工程指示 / 要求簡箋(E.I.)

工程指示編號：EI / 6674 / 23

工程名稱：將軍澳日出康城 11

工程項目：單元件 投訴 梗玻璃 防水膠破損

MODULE DIMENSION  
(FIXED PANEL)

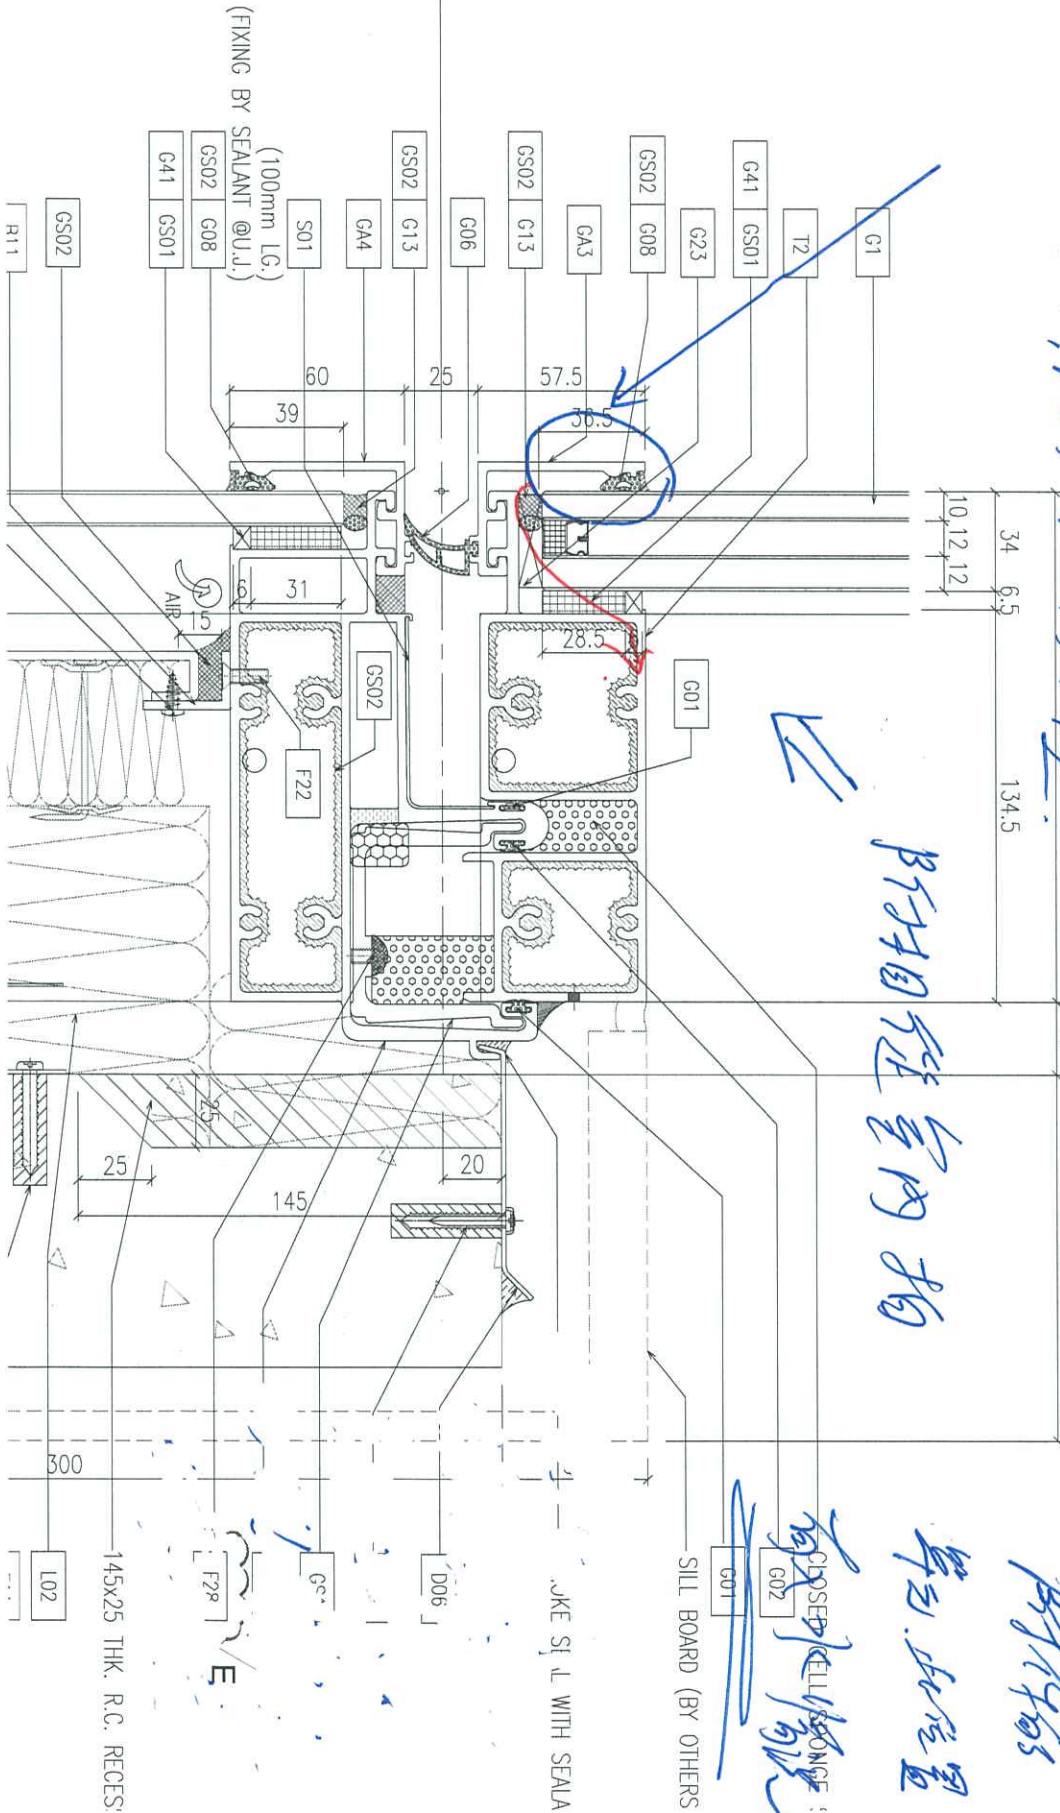
近日地盤 T2 & T3 單元件在外牆進行單元件防水片試水時，發現單元件梗玻璃位置有漏水，梗玻璃位置密封防水膠有破損，引致水會由此些位置引入。業主不收貨，現提供部份相片，請查看。

請通知廠方，所有單元件在出廠前，啣密封膠手工工序和夾口位要做試水測試，避免在地盤試水後有漏水時要做翻執工序。

① 膠條向下, 膠水膠向下膠

② 另外, 外層可防水汽, 時, 防保的
